地下一層平面圖 (修正後)

合康工程顧問股份有限公司

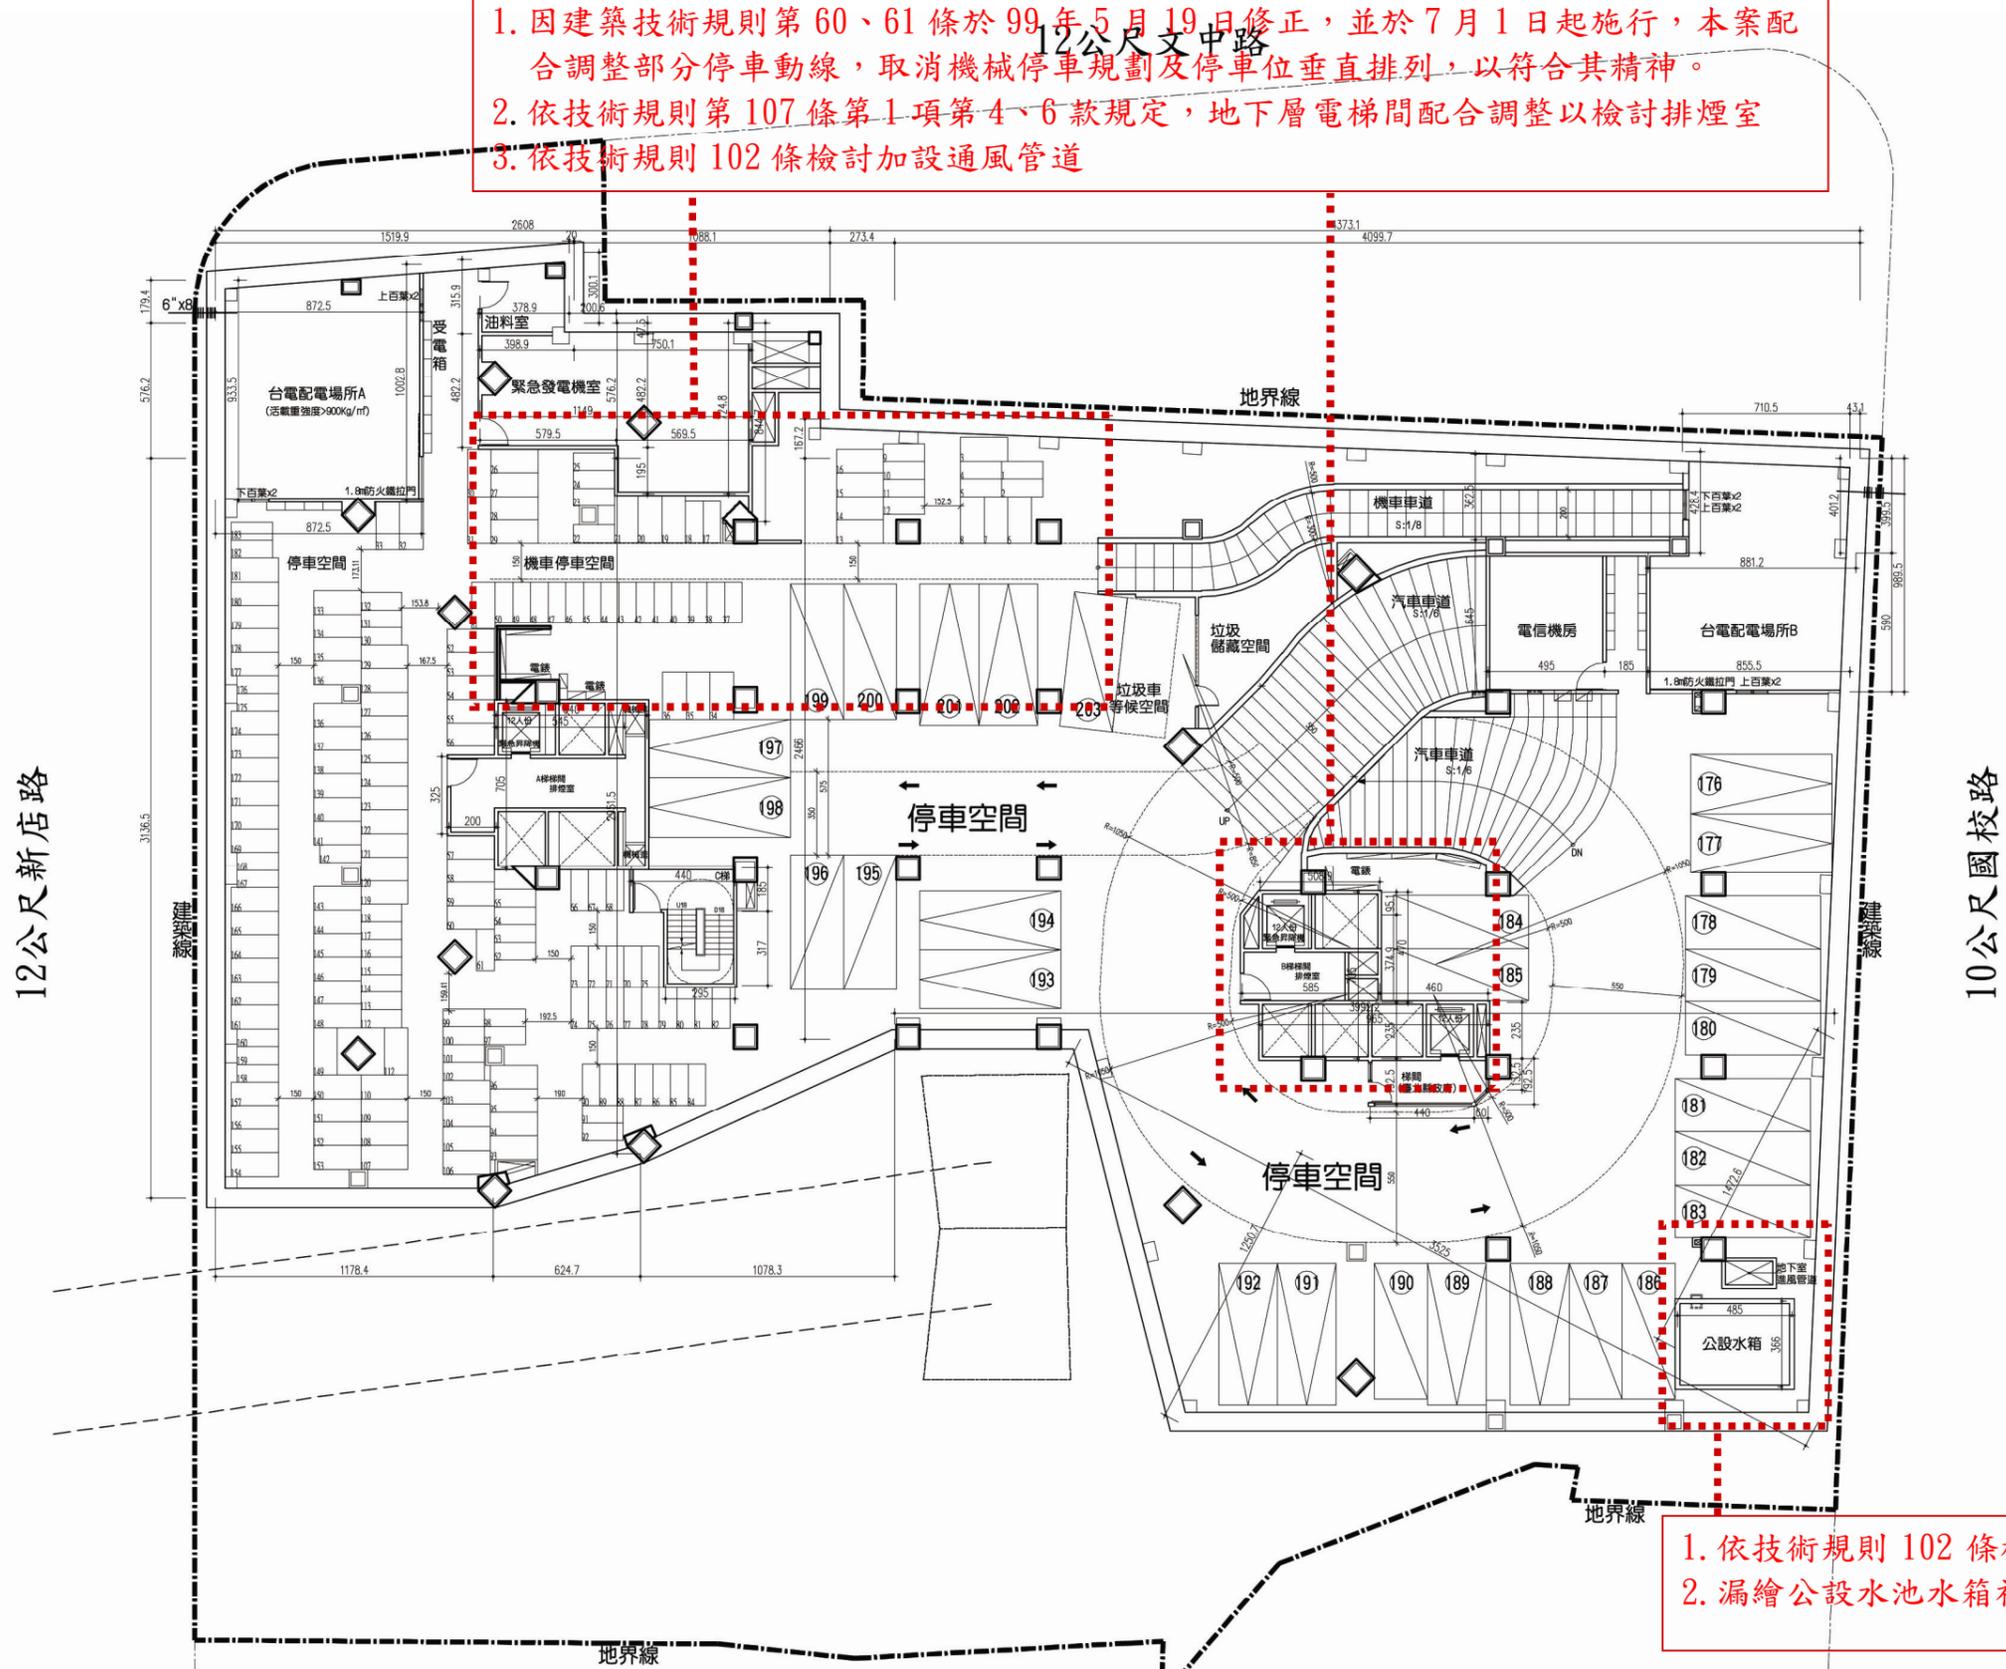
1. 因建築技術規則第 60、61 條於 99 年 5 月 19 日修正，並於 7 月 1 日起施行，本案配合調整部分停車動線，取消機械停車規劃及停車位垂直排列，以符合其精神。
2. 依技術規則第 107 條第 1 項第 4、6 款規定，地下層電梯間配合調整以檢討排煙室
3. 依技術規則 102 條檢討加設通風管道

1. 依技術規則 102 條檢討加設通風管道
2. 漏繪公設水池水箱補繪

一層平面配置圖(修正後)

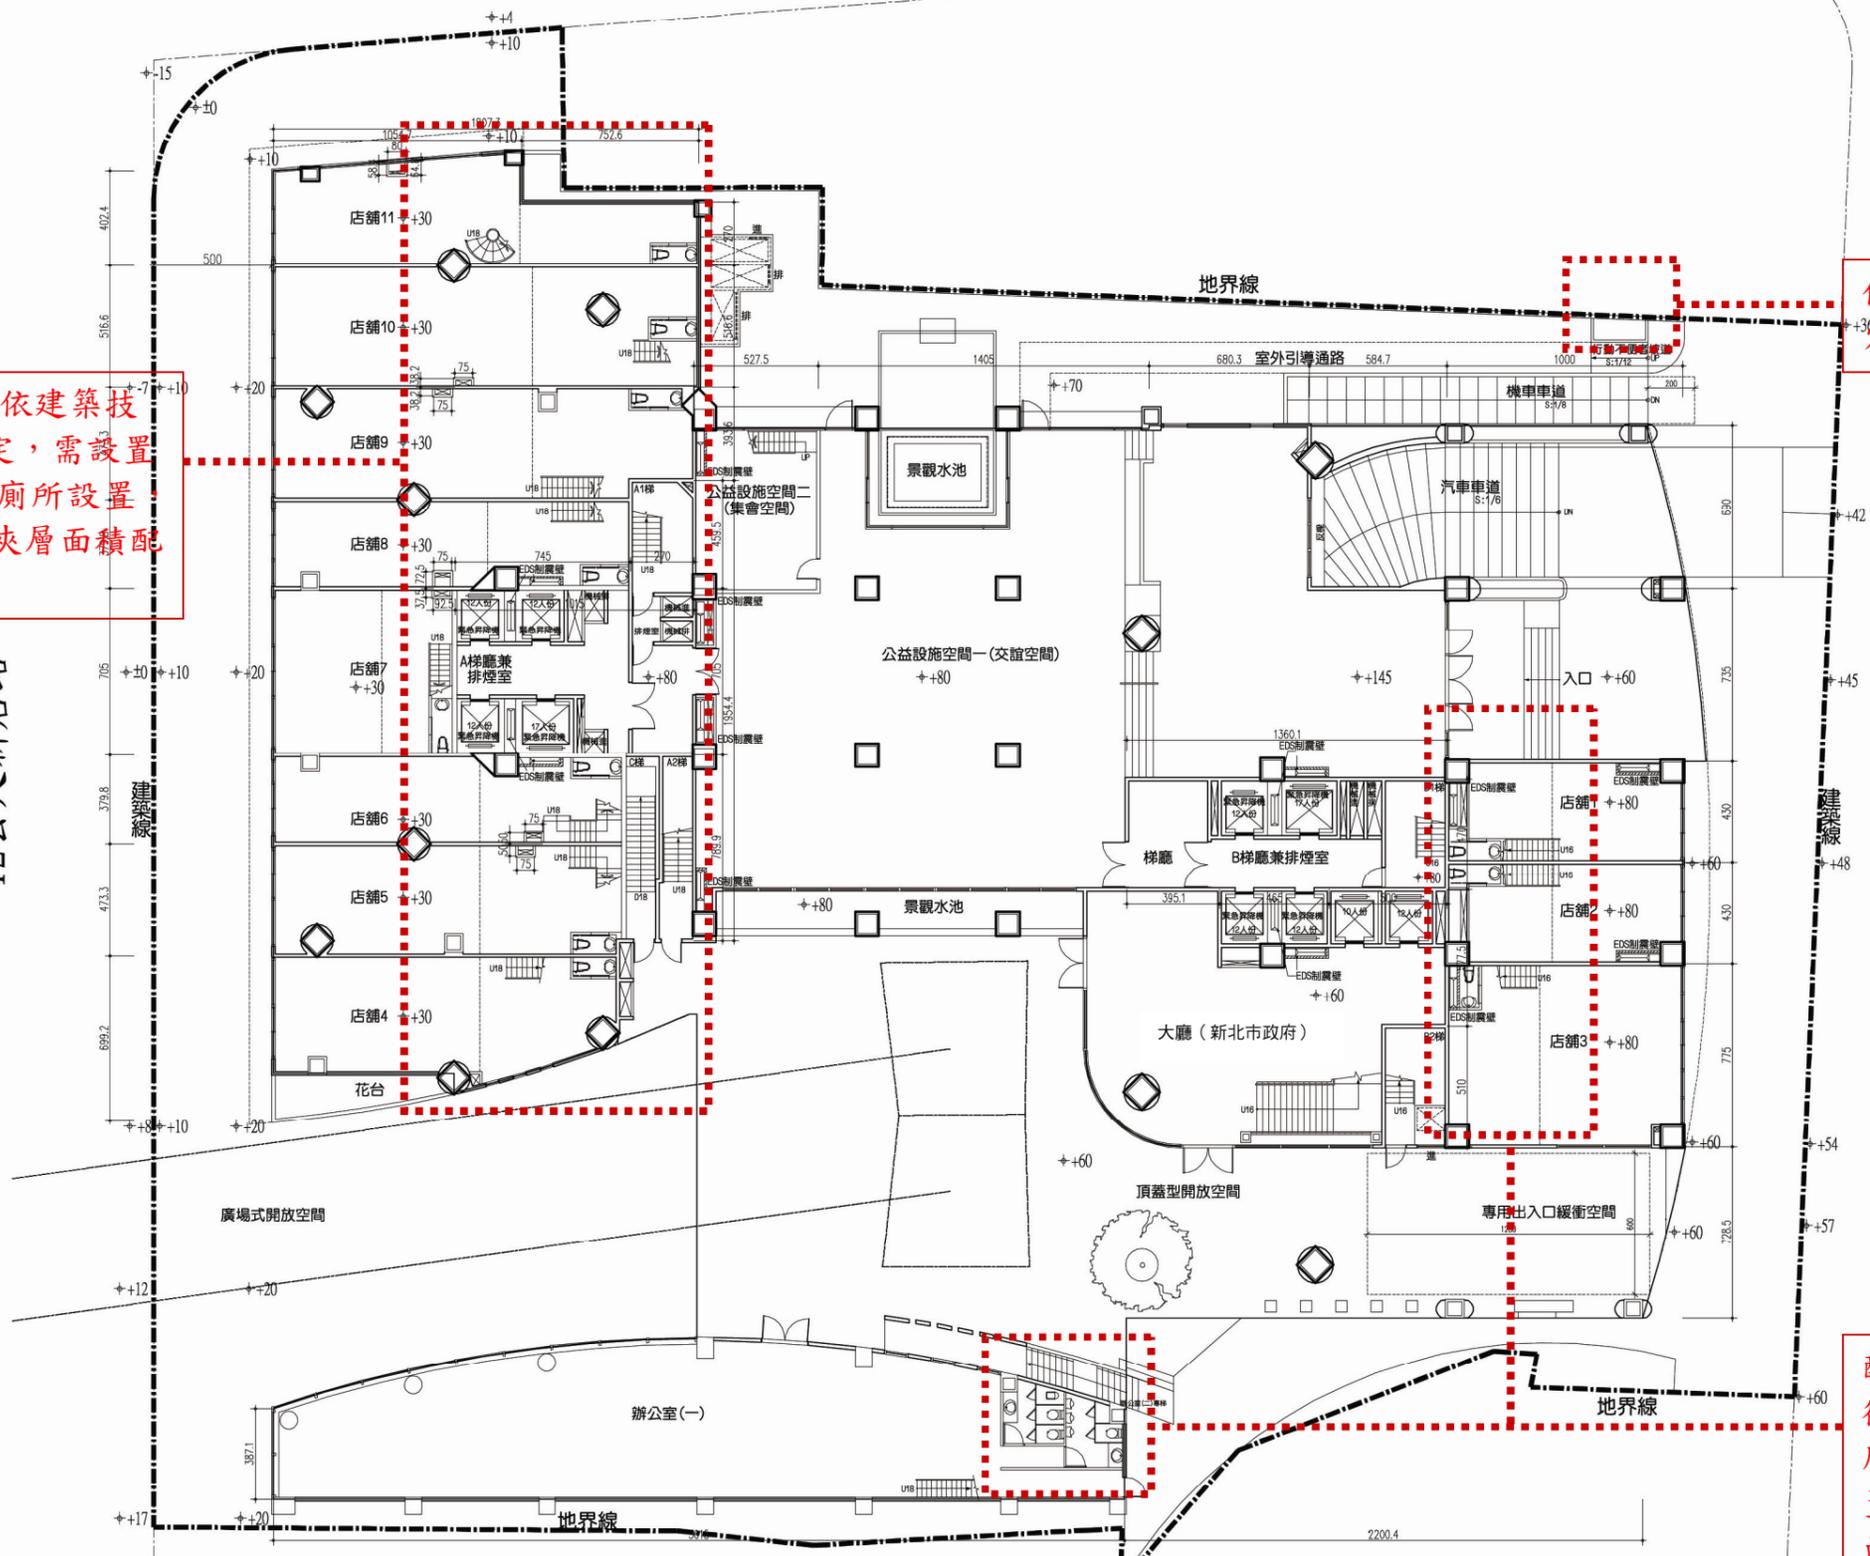
配合店舖及辦公室依建築技術規則第47條規定，需設置廁所，故配合檢討廁所設置修正樓梯位置，故夾層面積配合計算修正

依無障礙設施設置標準規定修正，以符合其規定

配合店舖及辦公室依建築技術規則第47條規定，需設置廁所，故配合檢討廁所設置修正樓梯位置，故夾層面積配合計算修正
